DOSSIER CONCLUSIVO

Pedemontana di Palermo

Collegamento tra le Autostrade A19 (Catania - Palermo) e A29 (Palermo - Trapani)

DICEMBRE 2024

Svincolo Connessione Sud A19 – Soluzione DOCFAP

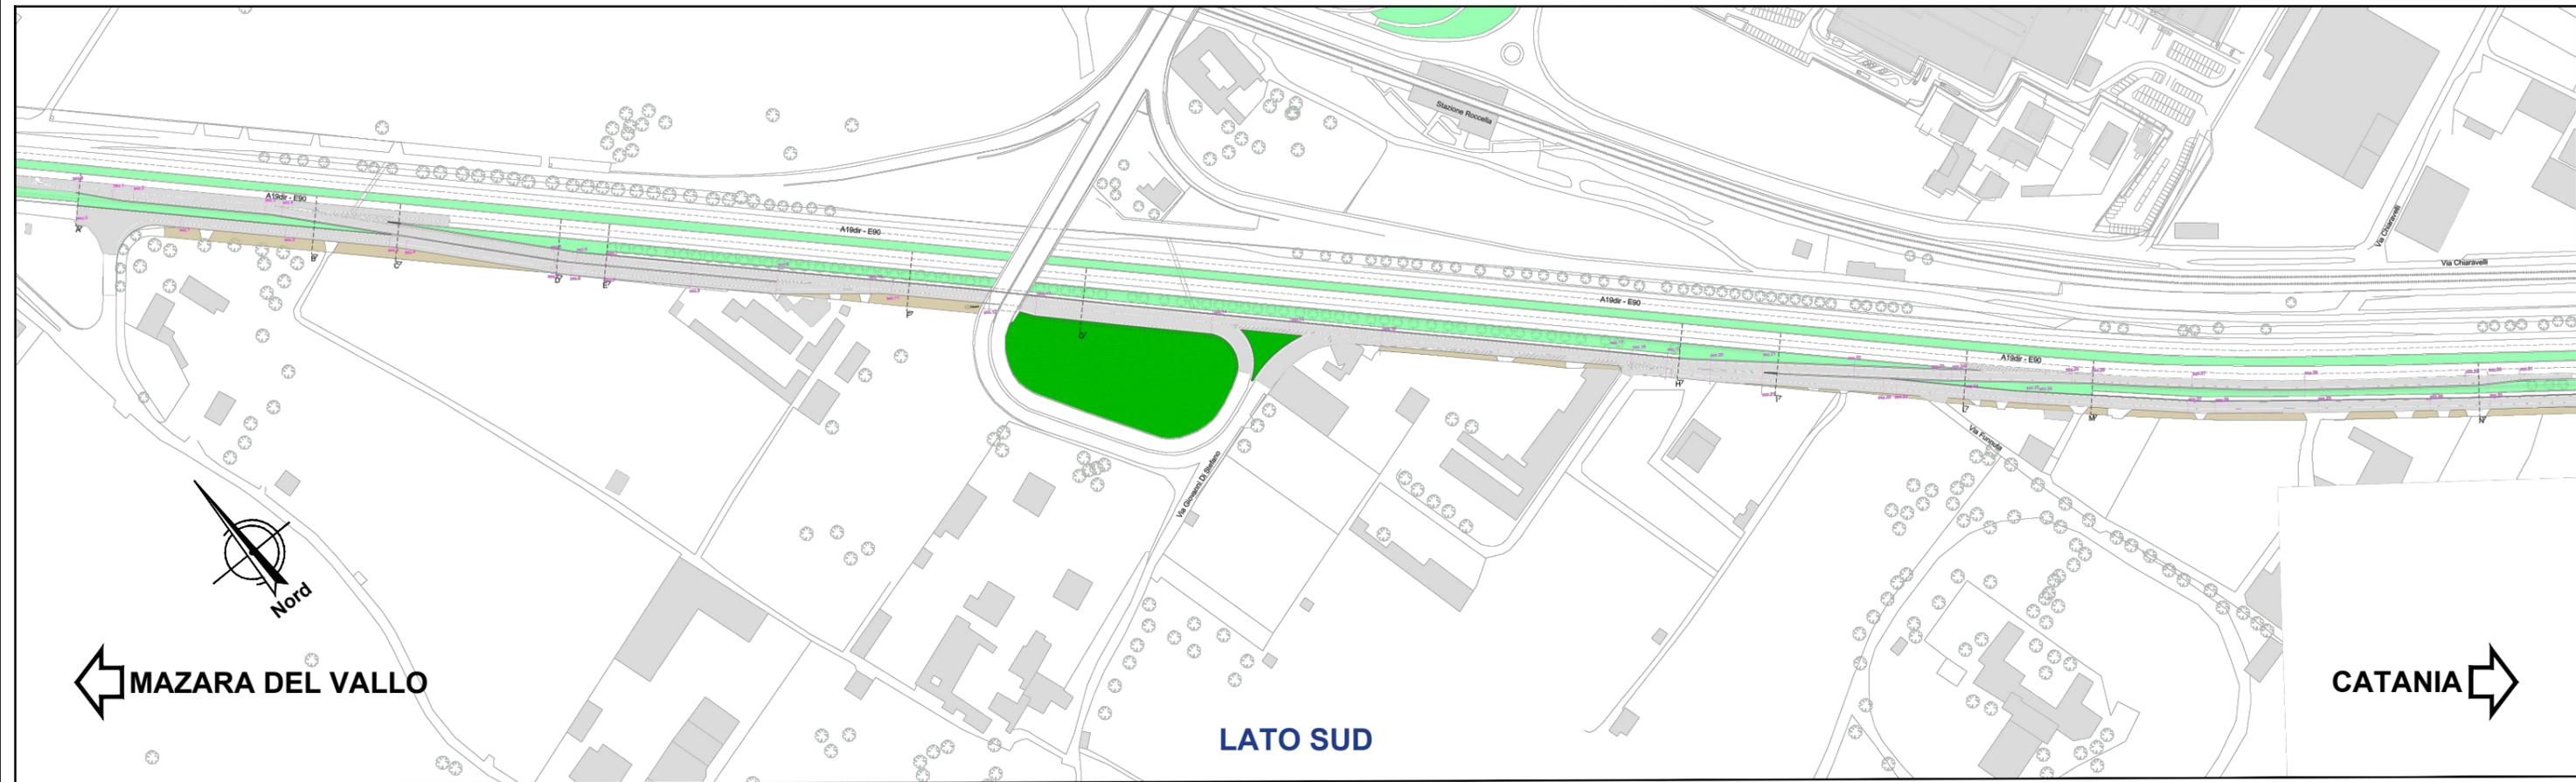
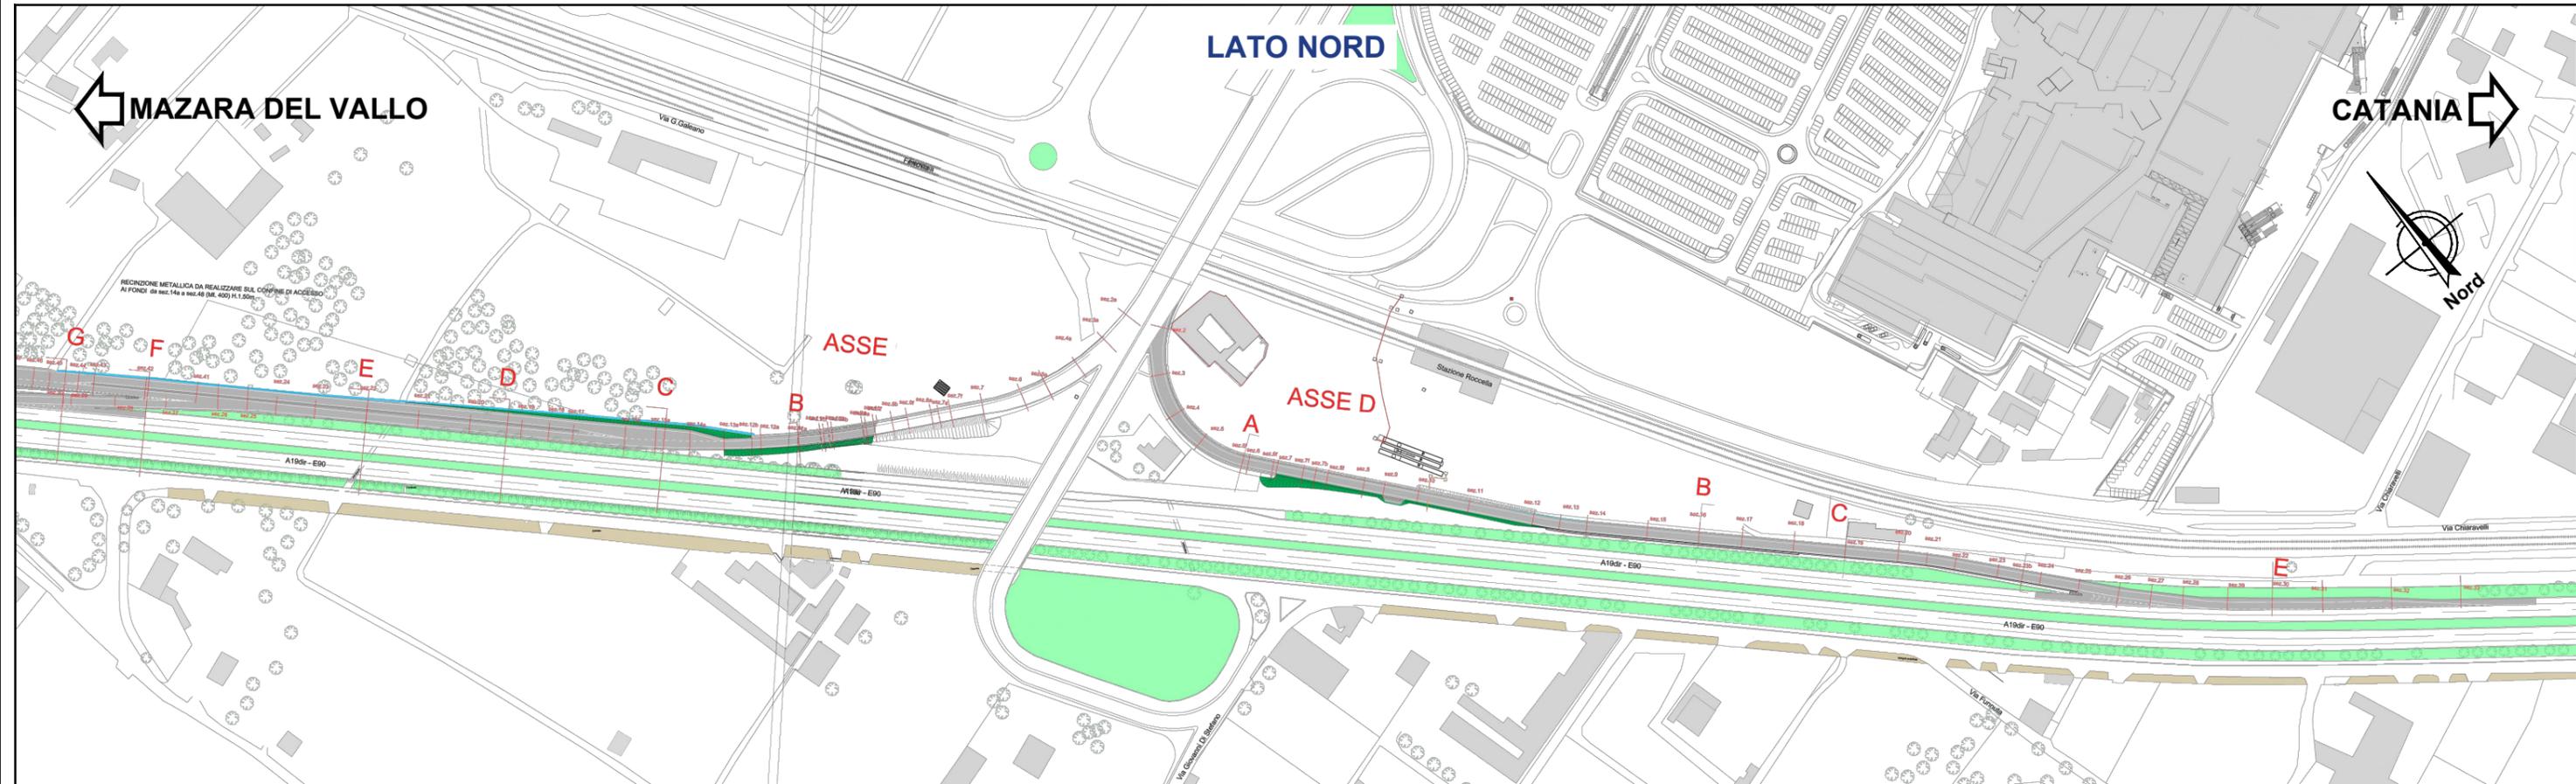
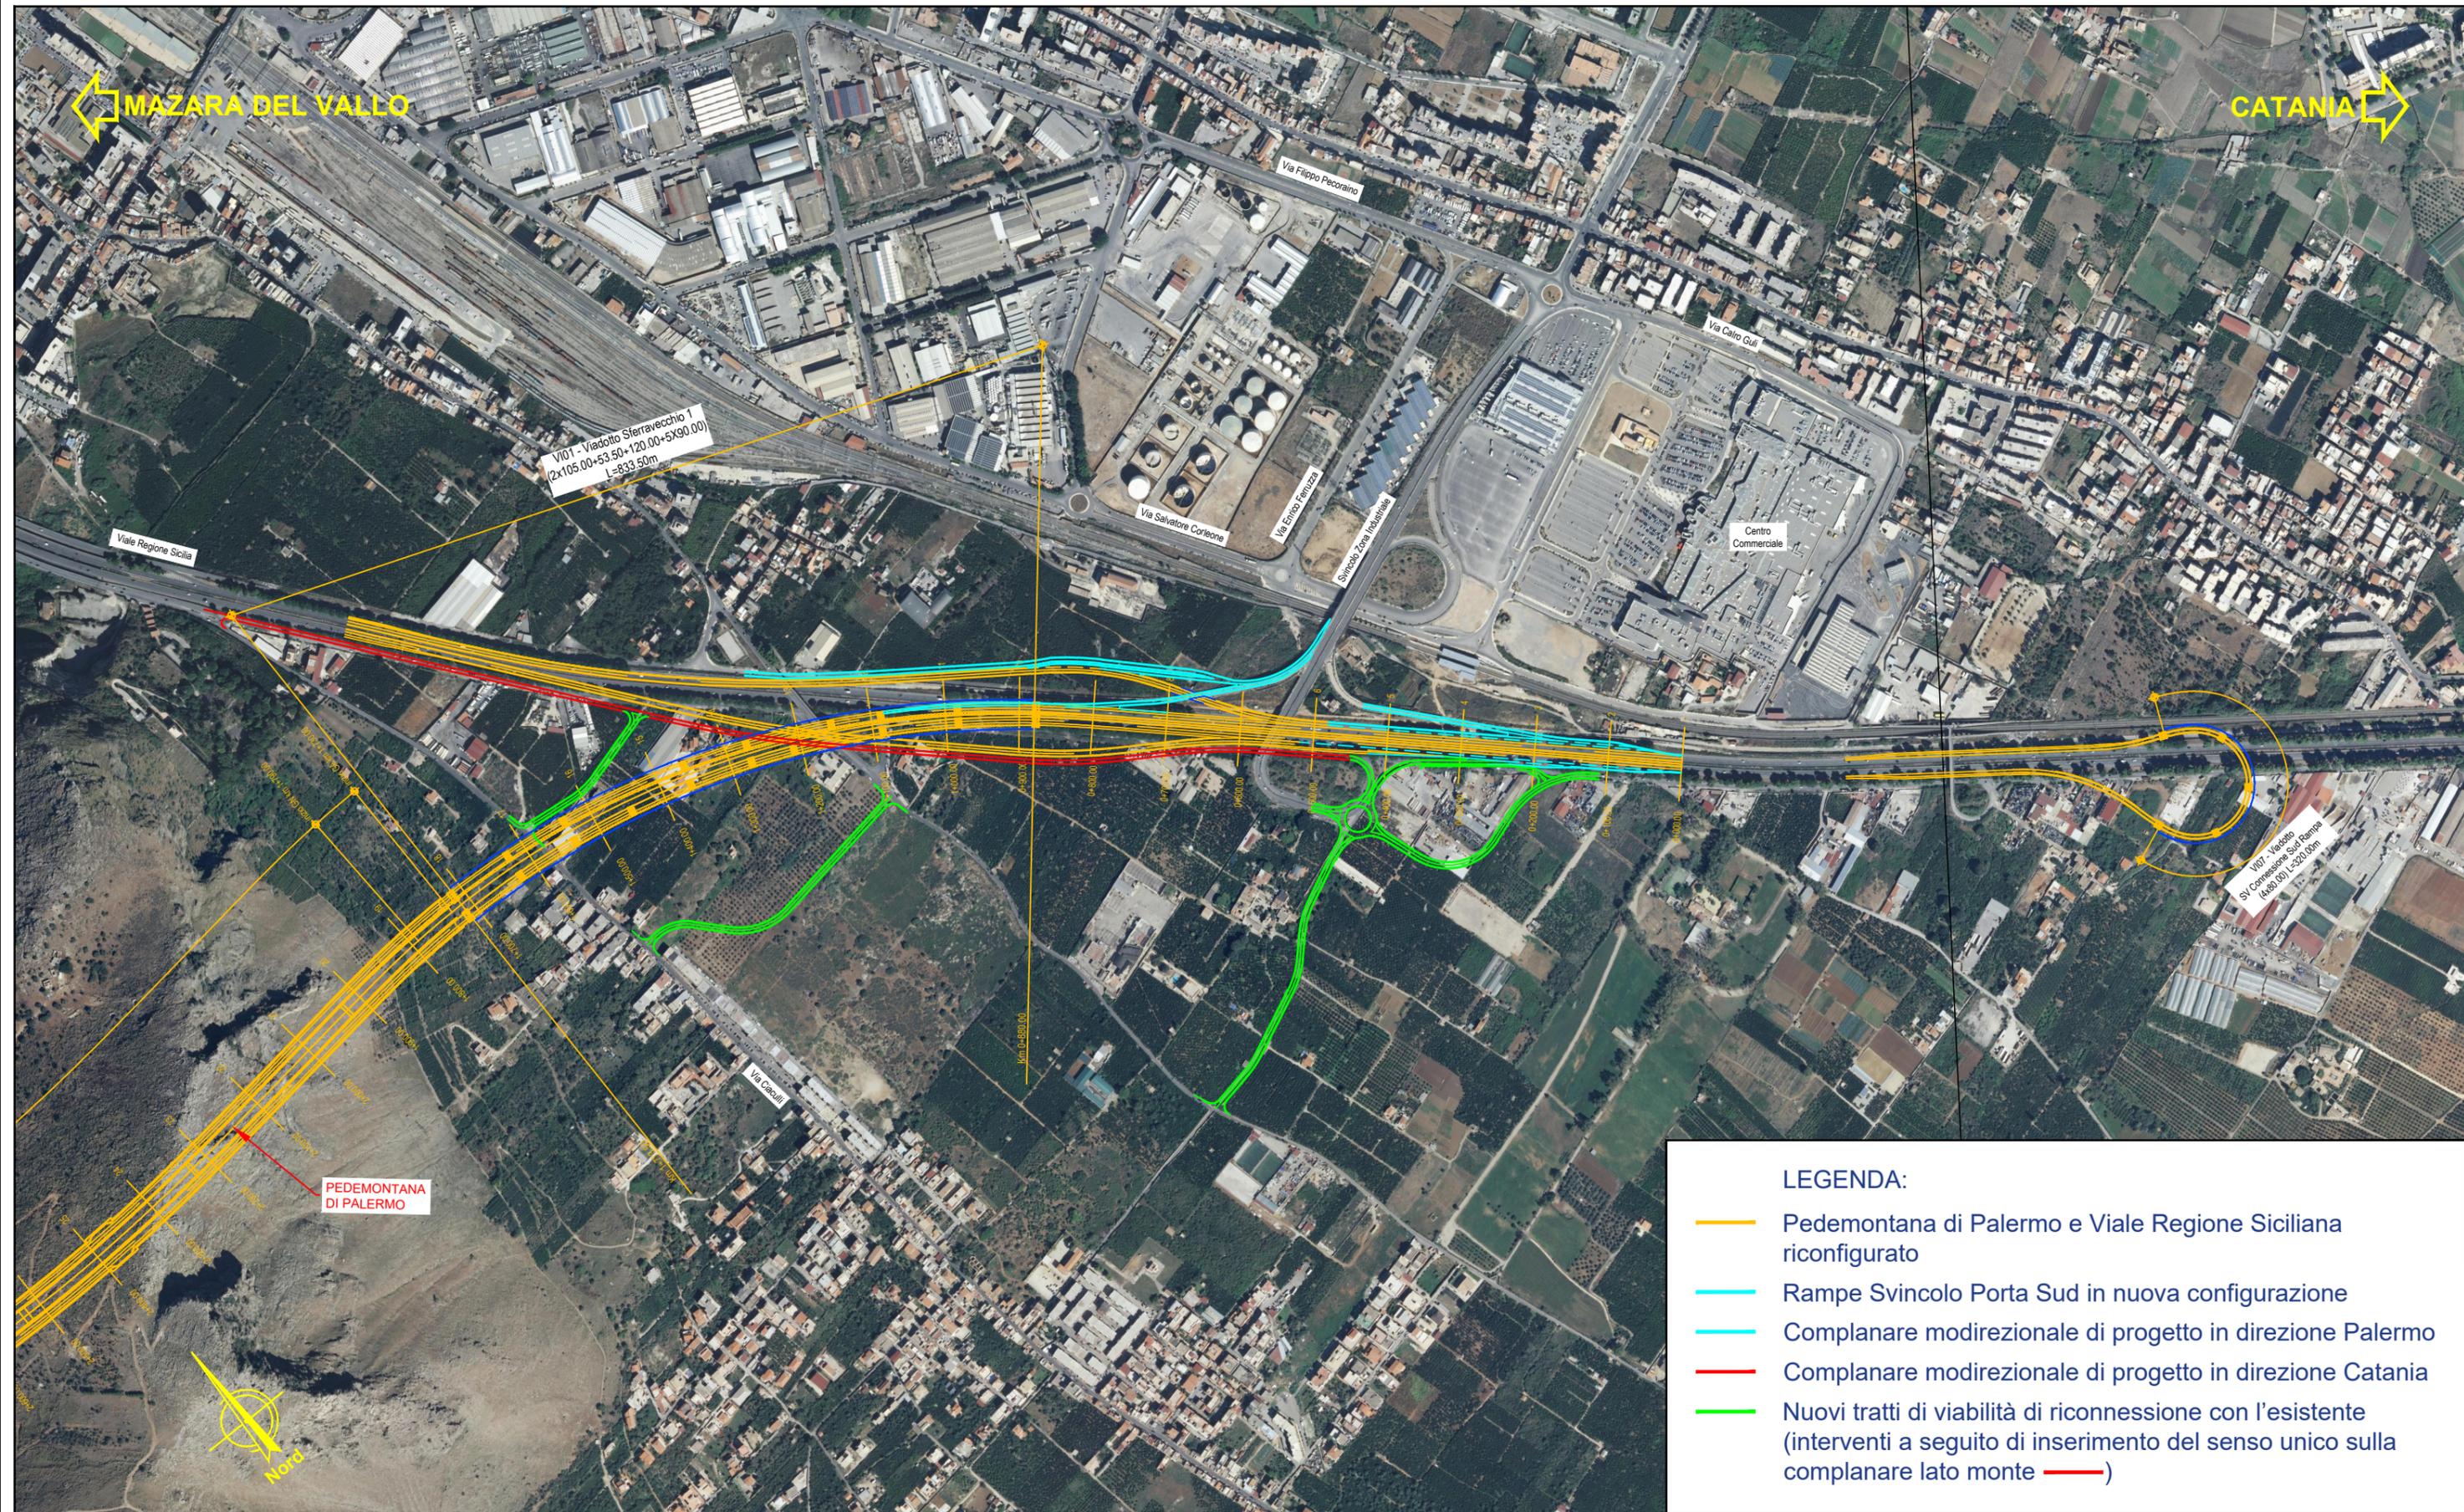
Pertanto, considerato che l'area dove insiste lo Svincolo di Brancaccio sarà interessata dagli interventi della Pedemontana di Palermo previsti nel presente DOCFAP è stata quindi studiata ed approfondita la soluzione progettuale al fine di renderla compatibile, in base alle informazioni ad oggi disponibili, con il nuovo assetto viabilistico che lo Svincolo di Brancaccio avrà al termine dei lavori.

Nello specifico nell'area di svincolo è prevista la connessione tra la nuova Pedemontana e il Viale Regione Siciliana. È stata pertanto valutata una soluzione comune a tutte le alternative progettuali per lo Svincolo Connessione Sud A19 che consente di preservare la continuità tra la A19 e Viale Regione Siciliana, prevedendo:

- due rampe monodirezionali a due corsie ciascuna (Rampa 1 e 2);
- una rampa (Rampa 3) che scavalca la A19 (VI07, L = 320 m) che consente, da chi proviene dalla Pedemontana, di proseguire in direzione Palermo.

- Allegato 1 – Svincolo Brancaccio “Porta Sud” – Progetto esecutivo interventi in corso di realizzazione, che rappresenta la nuova configurazione dello svincolo da tenere in considerazione quale “stato di fatto” rispetto al quale ridefinire lo Svincolo Connessione Sud A19 della Pedemontana di Palermo nelle prossime fasi progettuali;
- Allegato 2 - Svincolo Brancaccio “Porta Sud” – Schema progettuale con inserimento Pedemontana di Palermo, che rappresenta una **possibile soluzione da approfondire nelle prossime fasi progettuali**.

Nel dettaglio lo schema rappresenta la nuova configurazione dello svincolo che, lato mare, prevede (in azzurro nello schema):

- nuova rampa di uscita dalla A19 verso la Zona Industriale;
- nuova rampa di ingresso alla Pedemontana in direzione Mazara del Vallo;
- nuova complanare monodirezionale in direzione Palermo in affiancamento alla nuova carreggiata del Viale Regione Siciliana nella nuova configurazione a seguito dell’inserimento del nuovo asse autostradale.

- nuova complanare monodirezionale in direzione Catania (in rosso nello schema) in affiancamento alla nuova carreggiata del Viale Regione Siciliana nella nuova configurazione a seguito dell’inserimento del nuovo asse autostradale;
- nuovi tratti di viabilità di riconnessione con l’esistente (in verde nello schema), interventi necessari a seguito dell’inserimento del senso unico di marcia sulla complanare lato monte (in rosso nello schema) e dell’inserimento del nuovo asse autostradale che prevede la riconfigurazione dell’attuale Viale Regione Siciliana e delle viabilità connesse.
